Adeguamento e messa in sicurezza della S.S.131
Risoluzione dei nodi critici – 1° stralcio
dal km 158+000 al km 162+700

PROGETTO ESECUTIVO

VERIFICA DI OTTEMPERANZA

Relazione di Ottemperanza

Figura 2-1 Rete Natura 2000

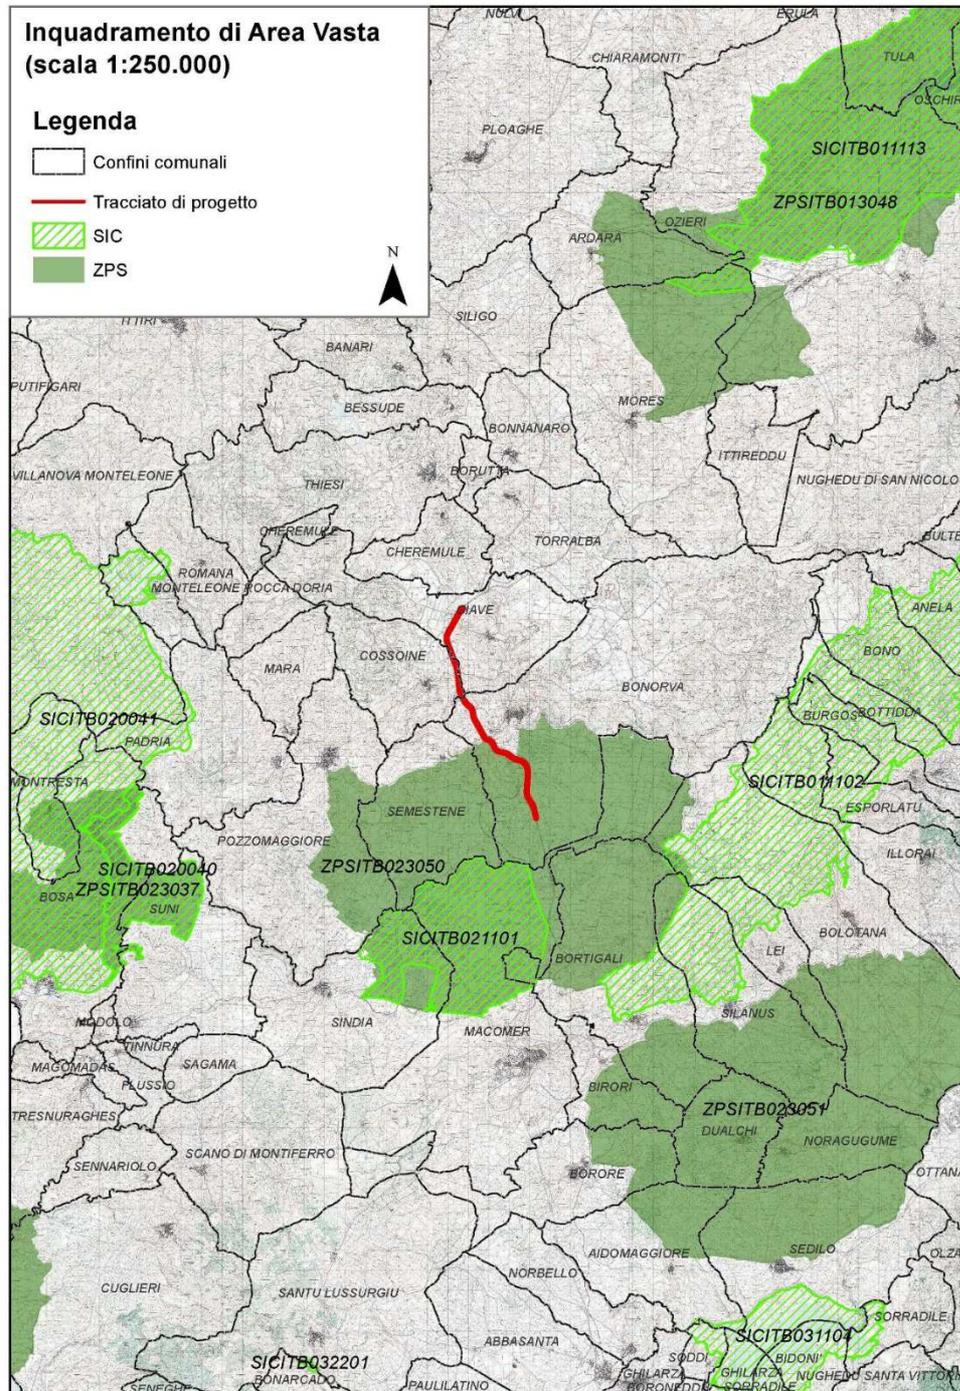
Infine, per ottemperare alla prescrizione 1.2.3. a) della Del. CIPE, è stata valutata la relazione spaziale dell'opera con i Siti della Rete Natura 2000 presenti sul territorio, su area vasta, come illustrato nella tavola seguente:

L'opera di progetto attraversa la ZPS ITB023050 "Piana di Semestene, Bonorva, Macomer e Bortigali", comprendente a sua volta il SIC ITB021101 "Altopiano di Campeda". Ad una maggiore distanza, entro un raggio di circa 13 km dall'area di progetto, sono inoltre presenti i seguenti Siti Natura 2000:

Figura 2-5 Beni culturali e paesaggistici in prossimità delle opere in progetto

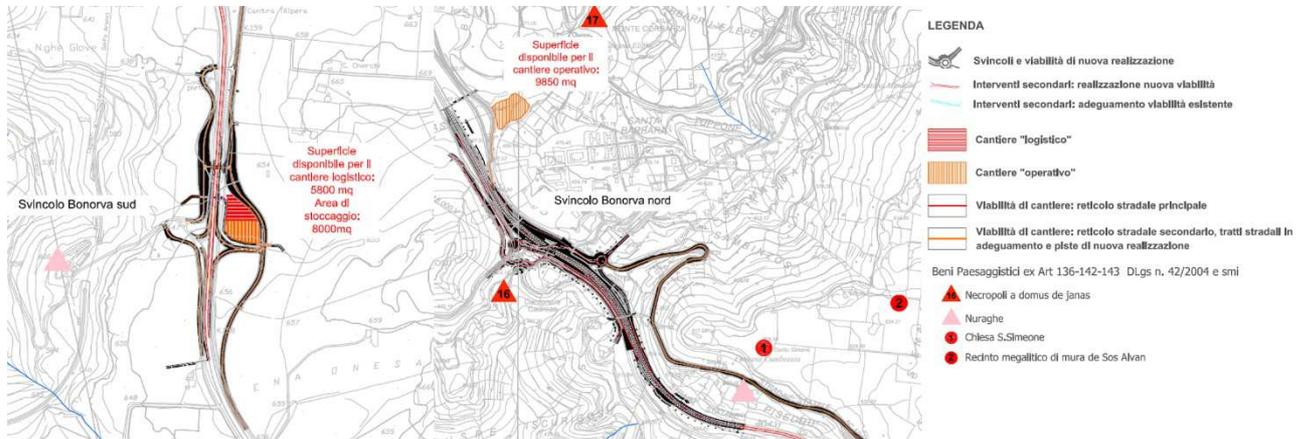
Nello specifico si ricorda che i beni più prossimi alla infrastruttura stradale in oggetto possono ritenersi i seguenti come rappresentati in Figura 2-5:

Per quanto riguarda la Chiesa di San Simeone (1), attraverso il punto di vista individuato lungo la SP 125 e rappresentato in Figura 2-6, è possibile a priori escludere ogni interazione percettiva tra il bene e l'infrastruttura oggetto di intervento in ordine alle seguenti considerazioni:

Figura 2-8 Punto di vista lungo la SS 131 in direzione della Necropoli a Domus de Janas

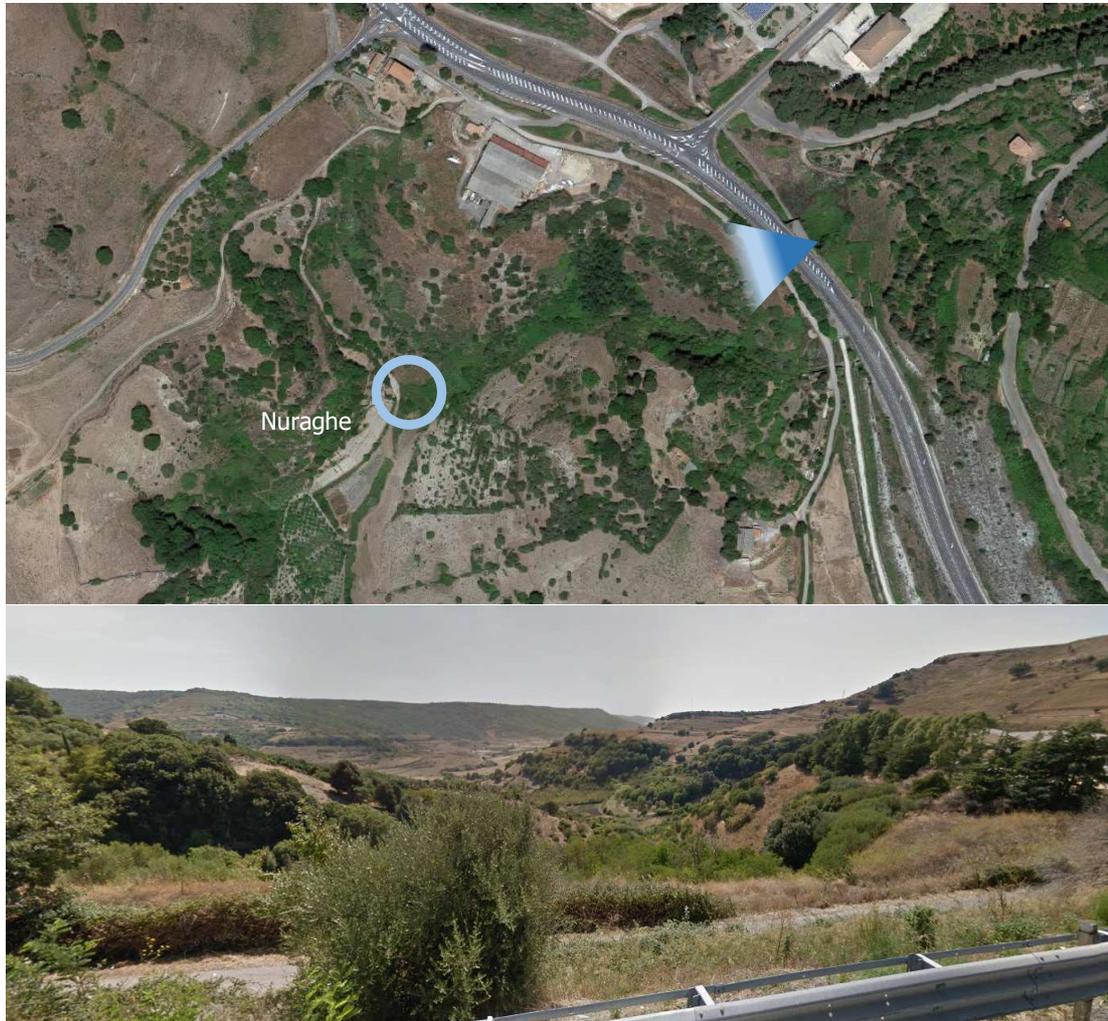
Infine, anche per la Necropoli a Domus de Janas (16), attraverso il punto di vista individuato lungo la SS 131 e rappresentato in Figura 2-8, è possibile escludere ogni interazione percettiva tra il bene e l'infrastruttura oggetto di intervento in ordine alle seguenti considerazioni:

- il bene in oggetto è ubicato ad una distanza tale da non essere fisicamente interferito dalle opere in progetto;
- la morfologia dei luoghi attraversati dal tracciato stradale che pone il bene ad una quota inferiore rispetto al piano stradale;
- la vegetazione arborea arbustiva presente lungo il tracciato che limita le visuali a chi lo percorre in entrambi i sensi di marcia.
